泊発電所3号機 コメント回答について

平成25年8月20日
北海道電力株式会社

図 1 系統概略図

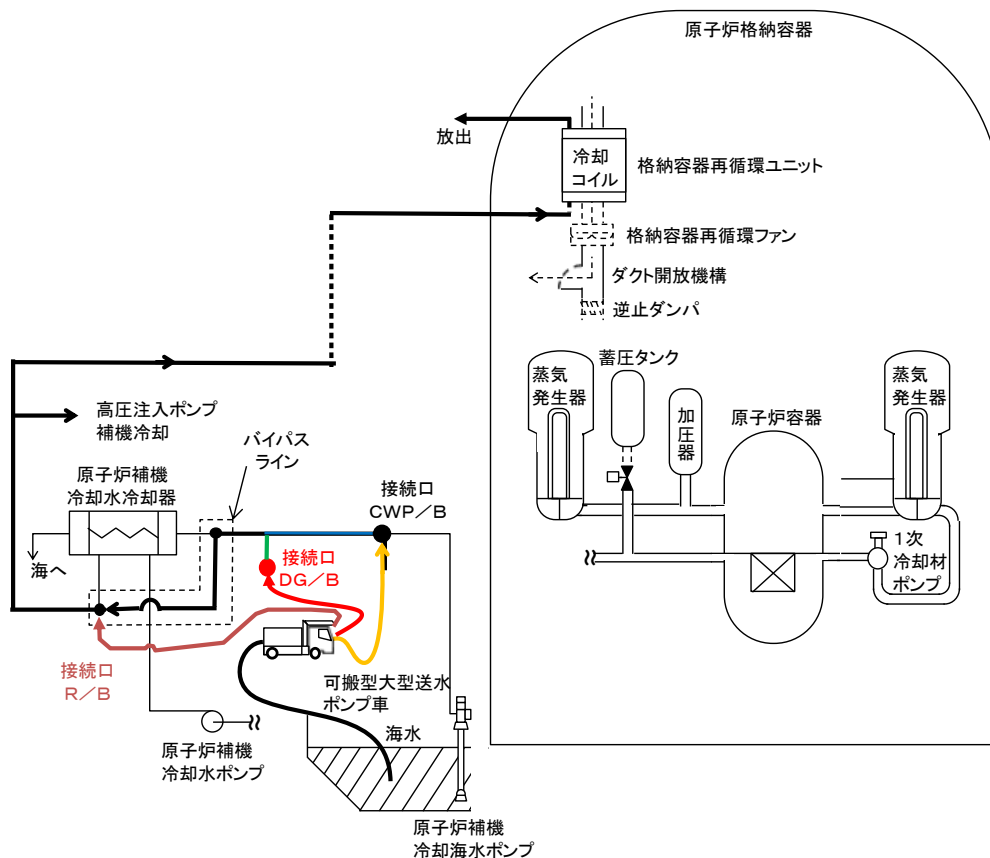
重大事故等の際に、可搬型大型送水ポンプ車から格納容器再循環ユニット等へ冷却水を供給するための、原子炉補機冷却海水系統への海水供給用の接続口については、循環水ポンプ建屋内、ディーゼル発電機建屋内及び原子炉建屋内に確保する。

循環水ポンプ建屋内の接続口、ディーゼル発電機建屋内の接続口及び原子炉建屋内の接続口は位置的な分散を図っていること、異なる建屋内に設置していることから、これらが共通要因により同時に機能喪失することはない。

なお、各接続口への海水供給ラインホースの敷設・接続作業の必要時間については、ホースの敷設距離は多少異なるものの、敷設作業はホース延長・回収車で効率的に実施可能であり、同様のルート・類似のルートでの敷設訓練の実績時間及び接続口への接続方法も同様であることから、全て同程度（約 3 時間）と確認しており、作業の成立性評価で見込んでいる 4 時間以内での作業は十分可能である。
